Modulo per la presentazione delle osservazioni per i piani/programmi/progetti sottoposti a procedimenti di valutazione ambientale di competenza statale

ID: Codice procedura (ID_VIP/ID_MATM): 12691

“Progetto di un impianto eolico denominato "Pitigliano" ubicato nei comuni di Pitigliano (GR) e Sorano (GR) costituito da 20 (venti) aerogeneratori di potenza nominale 7,0 MW per un totale di 140,0 MW con relative opere connesse ed infrastrutture indispensabili”

IMMAGINE n 5. Mappa eolici elaborata dall'Associazione Amici della Terra. La mappa evidenzia il cumulo degli impianti tra Lazio e Toscana.

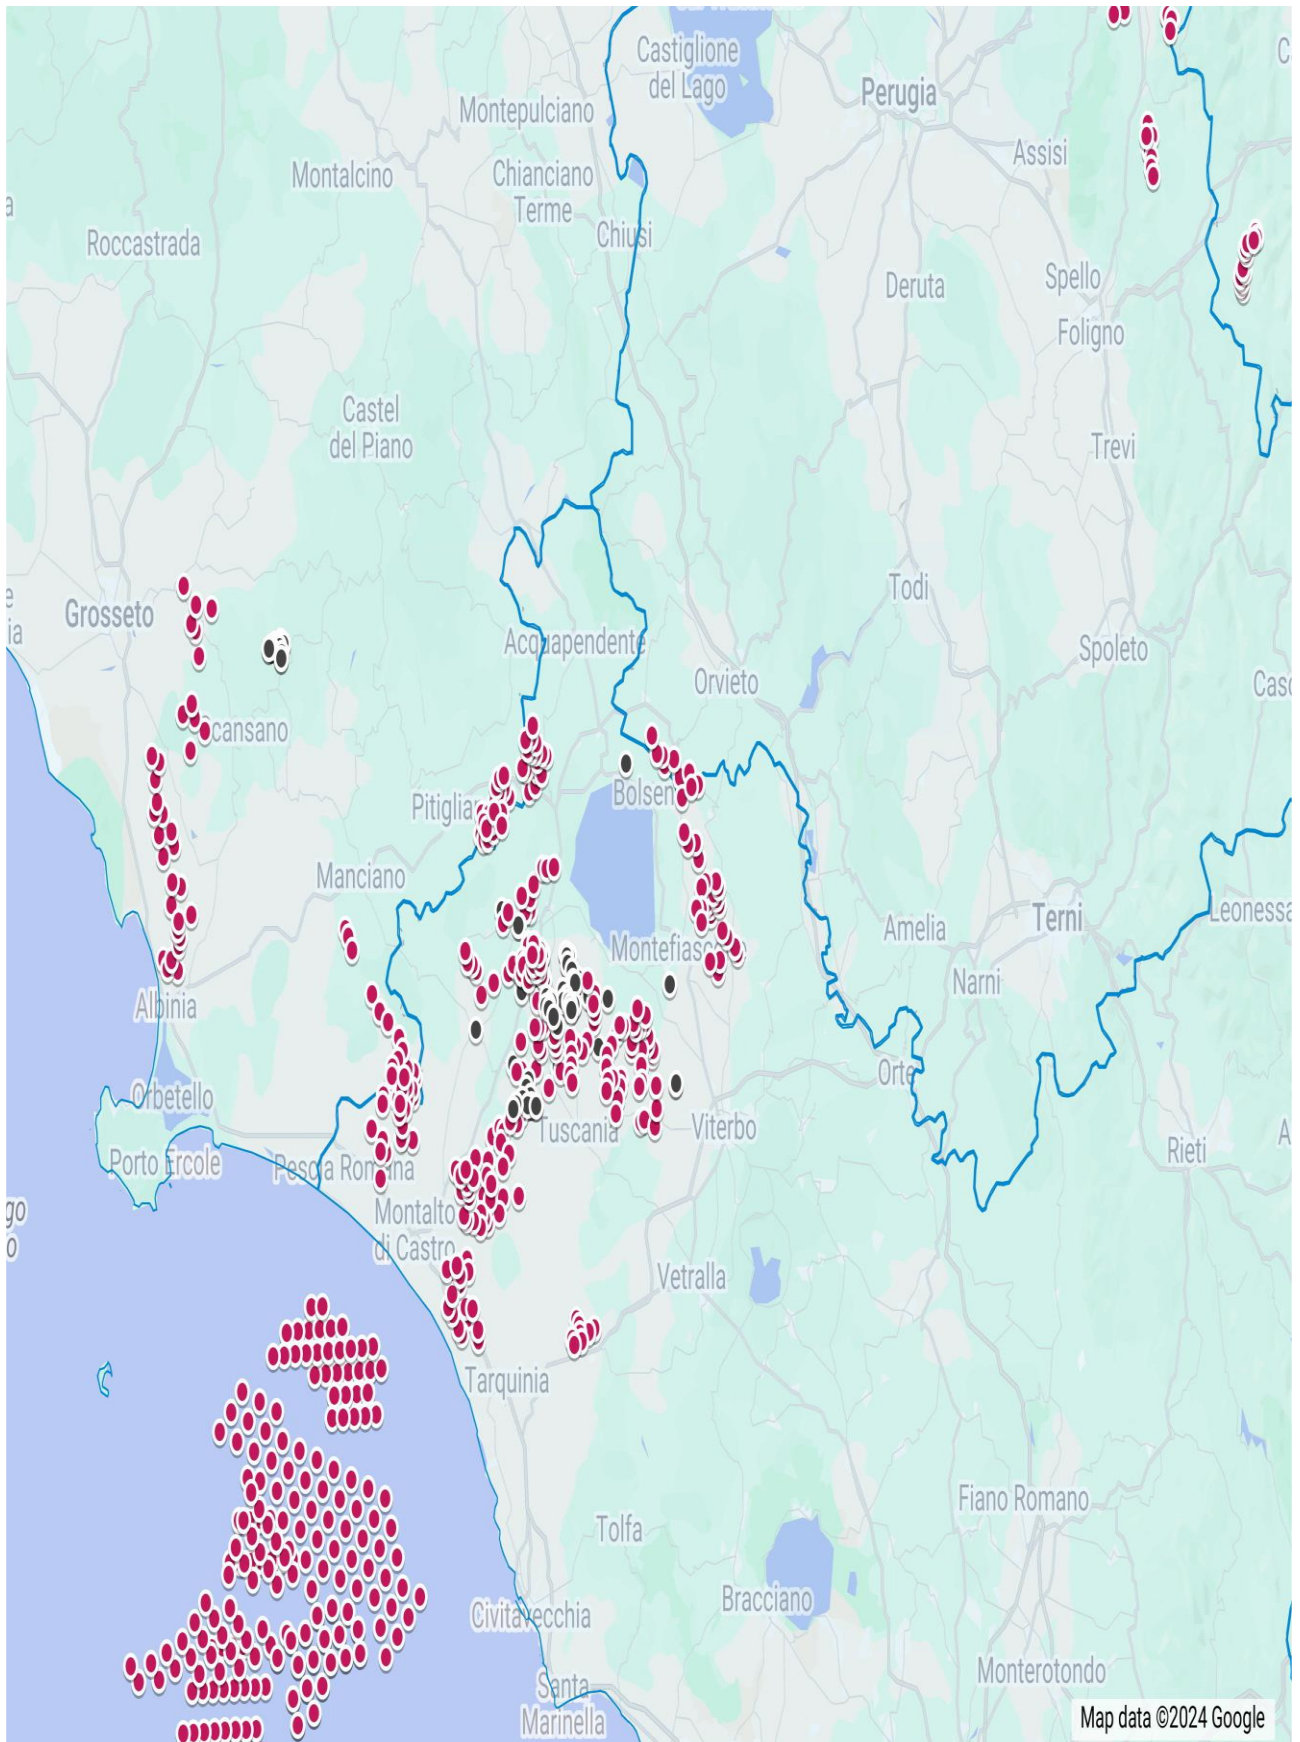
Riguardo al cumulo degli impianti FER, le mappe prodotte dalla proponente riguardano, come già evidenziato, soltanto una parte molto piccola degli impianti FER dell'area intermedia e vasta e in particolare di quelli eolici che contribuiscono a creare un notevole cumulo e la saturazione del territorio tosco laziale. Riguardo al cumulo dei soli impianti eolici si riporta la mappa dell'intervisibilità degli impianti eolici elaborata dall'Associazione nazionale “Amici della Terra”.

IMMAGINE n. 7 Mappa della intervisibilità degli impianti eolici elaborata dall'Associazione nazionale Amici della Terra. La mappa non è aggiornata comunque rende molo bene dell'enorme impatto visivo creato dal cumulo degli impianti.

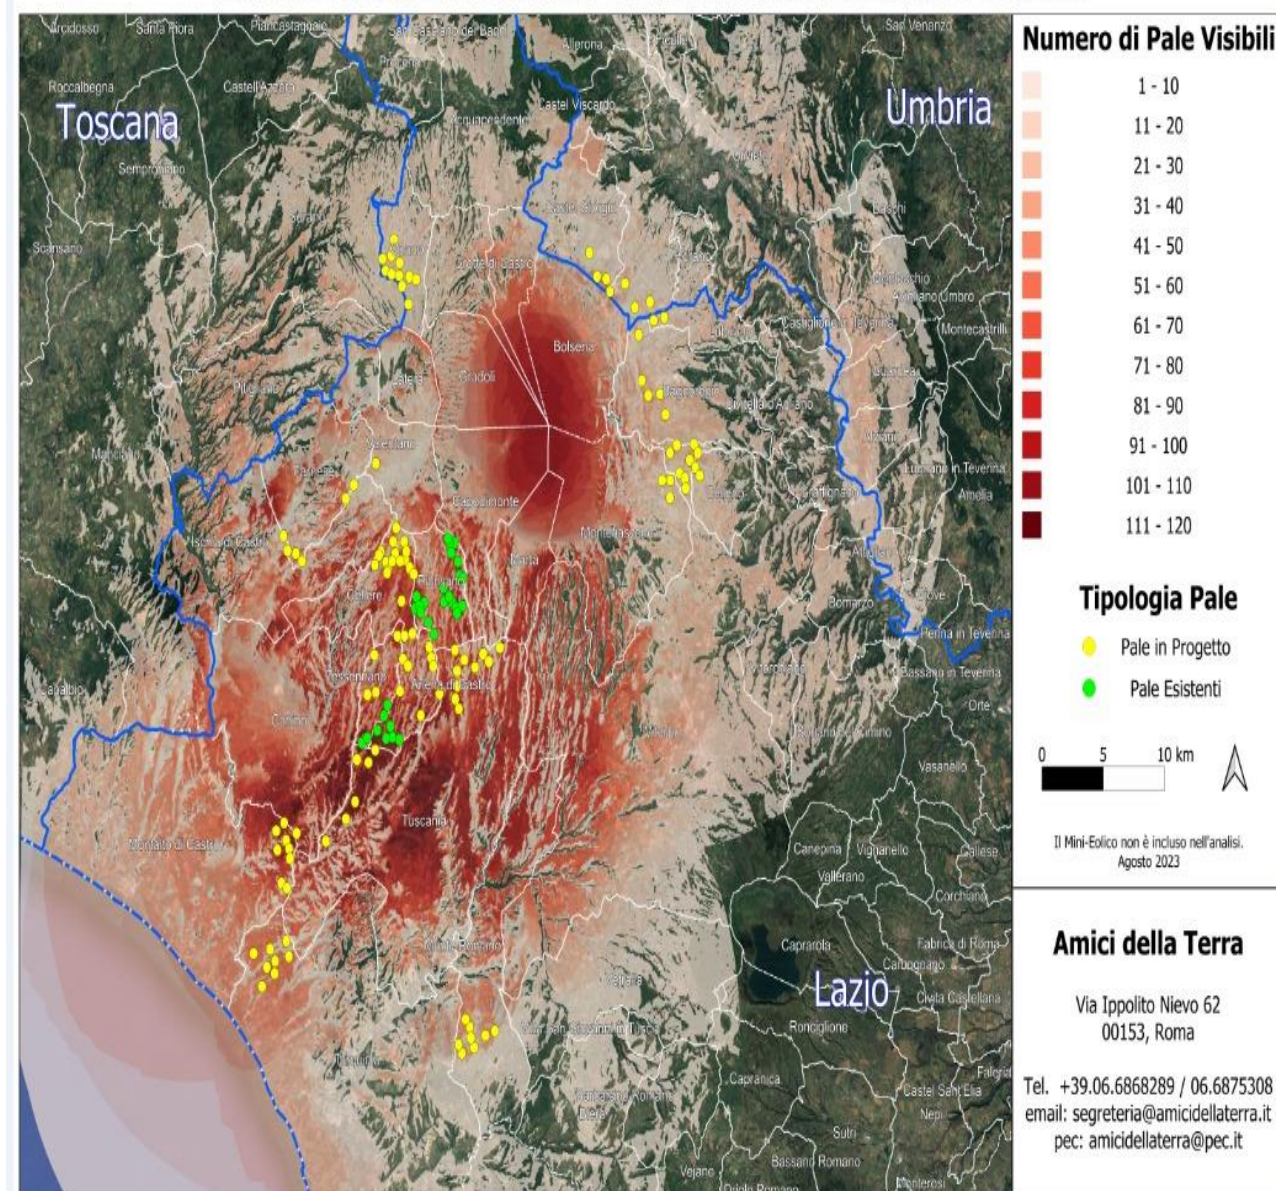
Se agli impianti eolici rappresentati qui sopra che non comprendono sia l'impianto eolico Pitigliano e le altre 14 pale del progetto eolico in verifica amministrativa sempre nel territorio di Pitigliano si aggiungono i migliaia di ettari (7000 fin'ora) di territorio occupato dagli impianti fotovoltaici e agrivoltaici e dalle altre tipologie appare chiaro il numero spropositato degli impianti FER nella bassa toscana e nella Tuscia.
